## リコール届出一覧表

リコール届出日：平成30年5月18日

リコール届出番号	外-2664	リコール開始日	平成30年 5月 19日
届出者の氏名又は名称	ジャガー・ランドローバー・ジャパン株式会社 代表取締役 ハンソン・マグナス・ユタカ	製作国：英国 製作者名： ジャガー・ランドローバー・リミテッド 問い合わせ先： ランドローバーお客様相談室 0120-922-992	
不具合の部位（部品名）	窓拭き機等（エアコンコントロールユニット）		
基準不適合状態にあると認める構造、装置又は性能の状況及びその原因	エアコンコントロールユニットにおいて、外気導入口の開閉を制御するプログラムが不適切なため、外気導入口が全閉位置にあるにもかかわらずモーターが停止せずに作動し続けることがある。そのため、外気導入口の開閉リンケージが破損若しくは外れて外気の導入が出来なくなり、最悪の場合、前面ガラスのくもりが取れなくなるおそれがある。		
改善措置の内容	全車両、エアコンコントロールユニットのプログラムを対策したものに書き換える。また、外気導入ドアリンケージを新品と交換する。		
不具合件数	0 件	事故の有無	なし
発見の動機	本国メーカーからの情報による。		
自動車使用者及び自動車分解整備事業者に周知させるための措置	<ul style="list-style-type: none"> <li>・使用者： 電話又はダイレクトメールで通知する。</li> <li>・自動車分解整備事業者： 日整連発行の機関誌へ掲載する。</li> <li>・改善実施済車には、運転席側ドアロックストライカー付近に外-2664のステッカーを貼付する。</li> </ul>

# 改善箇所説明図

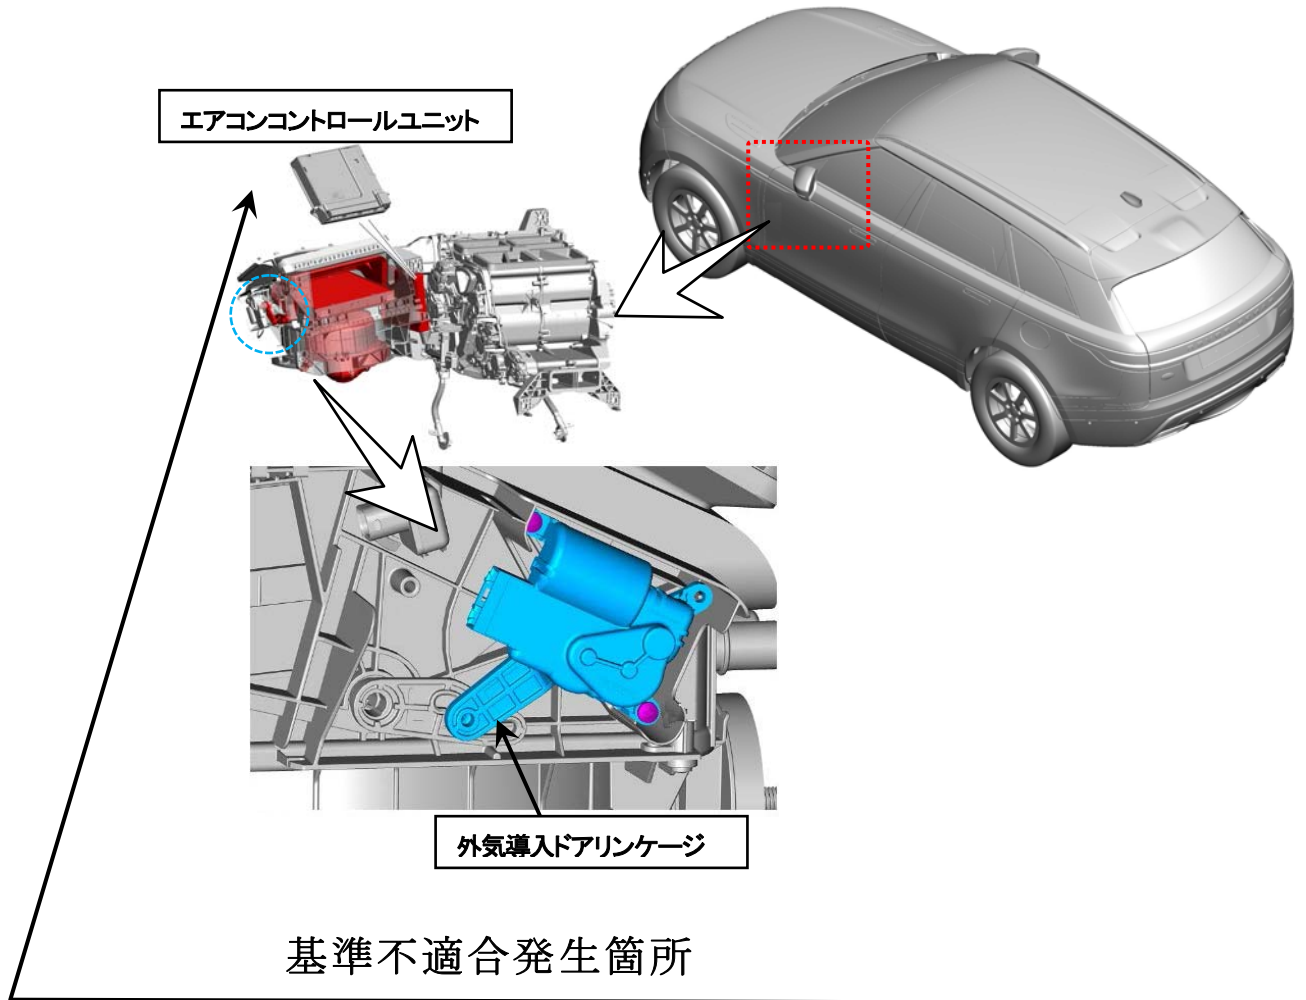
エアコンコントロールユニットにおいて、外気導入口の開閉を制御するプログラムが不適切なため、外気導入口が全閉位置にあるにもかかわらずモーターが停止せずに作動し続けることがある。そのため、外気導入口の開閉リンケージが破損若しくは外れて外気の導入が出来なくなり、最悪の場合、前面ガラスのくもりが取れなくなるおそれがある。

全車両、エアコンコントロールユニットのプログラムを対策したものに書き換える。また、外気導入ドアリンケージを新品と交換する。

助手席グローブボックス下部の内側クリップに白ペイントを塗布する。
